AVIS DU COMITÉ JACQUES-VIGER¹

**Modification du PPU Secteur Griffintown
(C24-SO-01)**

C24-SO-01 (AVIS)

Le territoire de Griffintown, en bleu, tel que défini dans le PPU Secteur Griffintown (Image : Ville de Montréal)

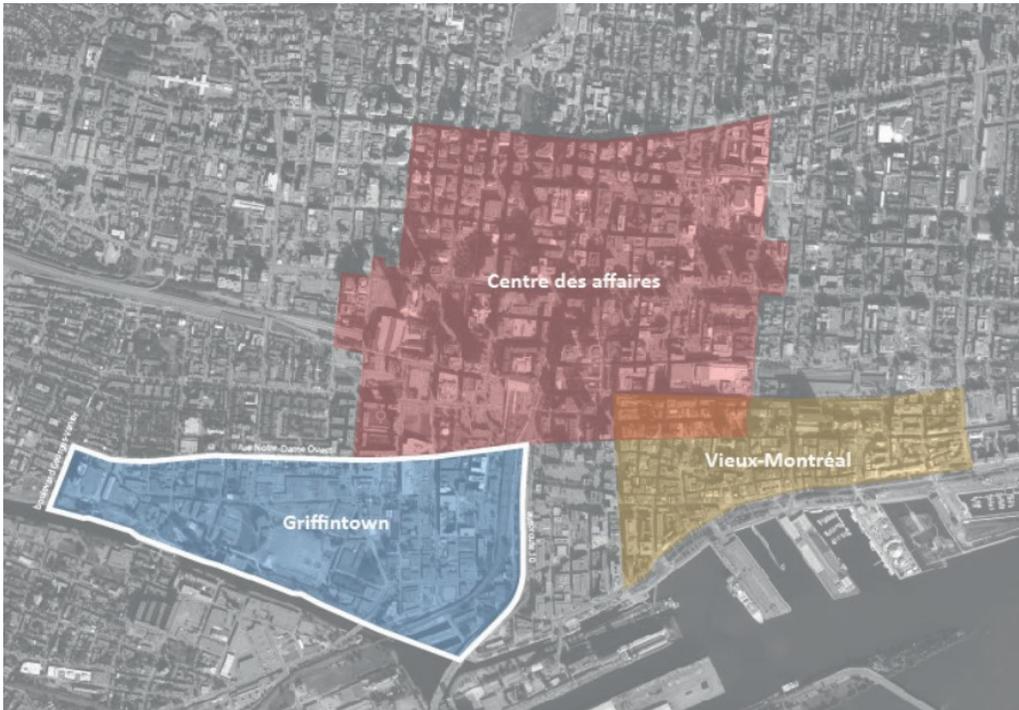
Le CJV s'inquiète tout de même de la disparition des cartes de hauteurs. Considérant que le prochain Plan d'urbanisme et de mobilité (PUM) pourrait modifier les approches relatives à la hauteur et à la densité, il craint que les avantages souhaités par ces modifications, dont l'ensoleillement et la protection de certains bâtiments de Griffintown, ne diminuent.

On parle avec raison des vues vers et depuis le mont Royal. Les vues autour du canal de Lachine revêtent également une grande importance tant du point de vue urbanistique que du point de vue patrimonial. Le CJV réitère sa préoccupation à leur égard et souhaite qu'elles soient mises en valeur. Il est d'avis que les modalités proposées devraient également favoriser la célébration du paysage et de l'héritage industriel du quartier.
